Mission régionale d'autorité environnementale

**Avis délibéré de la mission régionale
d'autorité environnementale Auvergne-Rhône-Alpes
relatif au projet de
révision allégée n°2 du plan local d'urbanisme
de la commune de Flumet
(département de la Savoie)**

Avis n° 2019-ARA-AUPP-808

Illustration 3: Zonage actuel - en bleu les zones humides, en bleu clair l'espace de fonctionnalité des zones humides (source : dossier)

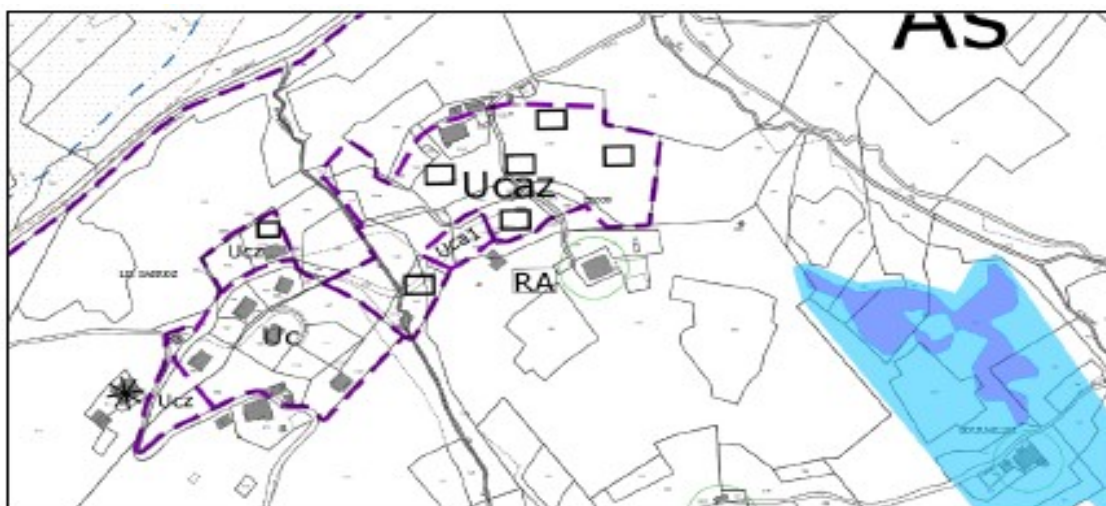
- de modifier le zonage et le règlement applicables au secteur des Evettes, et de passer ainsi d'une zone AS (agriculture et domaine skiable) à une zone AUT (AU tourisme) sur une superficie de 12 685 m² ;
- de créer une Orientation d'Aménagement et de Programmation (OAP) sur ce secteur permettant la création d'une unité touristique nouvelle (UTN)³ locale de 850 à 1 000 lits, à proximité de la zone humide du Mariage.

Illustration 6: cartographie des aléas de glissement de terrain dans le secteur des Evettes – extrait du PIZ 2019 (source: dossier)

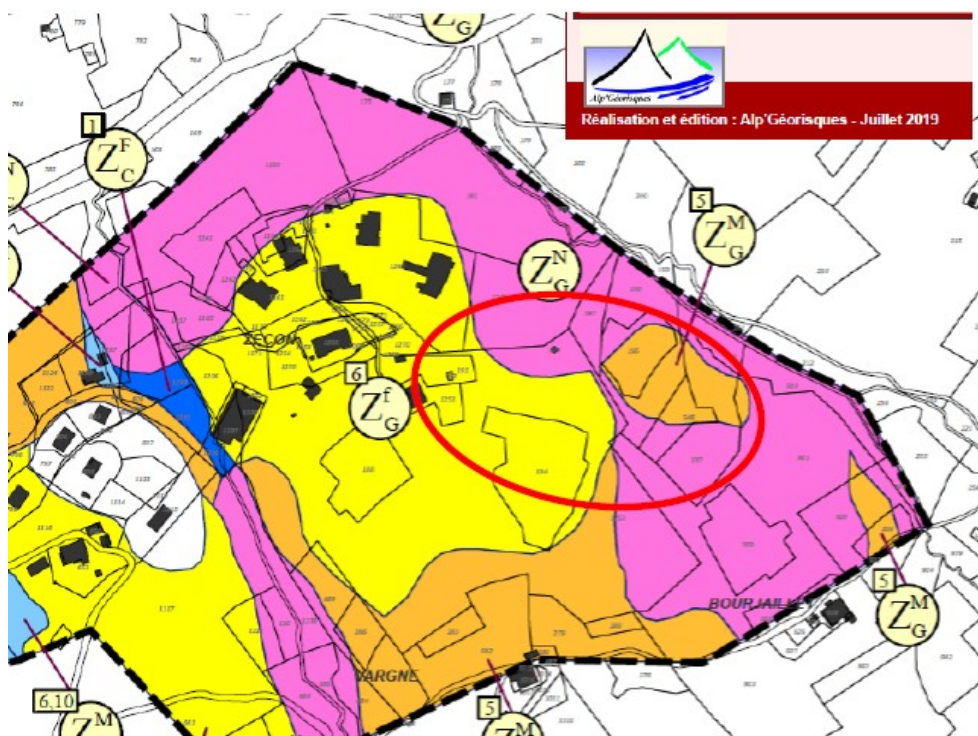
En effet, d'après une étude de risques datant de 2019, le site des Evettes est soumis à un aléa de glissement de terrain sur la totalité de son périmètre, mais avec une intensité variant de faible à forte. Dans les secteurs à risque faible et moyen, la construction est possible « *sous réserve de la mise en place de recommandation* ». L'extrait de cartographie du secteur fourni au dossier ne permet pas de savoir

précisément comment le périmètre du projet et les implantations des constructions se situent par rapport à ces trois aléas faible, moyen et fort, faute de légende et de représentation du site adaptées (cf. carte 14 de la notice). Le dossier précise cependant que des études supplémentaires sont nécessaires pour déterminer les mesures à mettre en place pour prévenir les désordres liés à la présence d'un risque de glissement de terrain sur le site du projet.

L'étude de risques mentionnées n'est pas jointe au dossier.

Les éléments fournis à ce stade ne permettent pas d'évaluer le niveau de compatibilité entre les objectifs architecturaux et paysagers du projet et ceux relatifs à la prévention des mouvements de terrain.

L'autorité environnementale recommande de représenter graphiquement le périmètre du site et ceux des constructions envisagées sur la carte des aléas de glissement de terrain, d'inclure au dossier les résultats des études supplémentaires et de présenter les mesures qui seront prises pour éviter, réduire et si nécessaire compenser ces risques et leurs éventuelles conséquences sur les caractéristiques du projet, en particulier paysagères, et sur ses incidences sur la biodiversité.
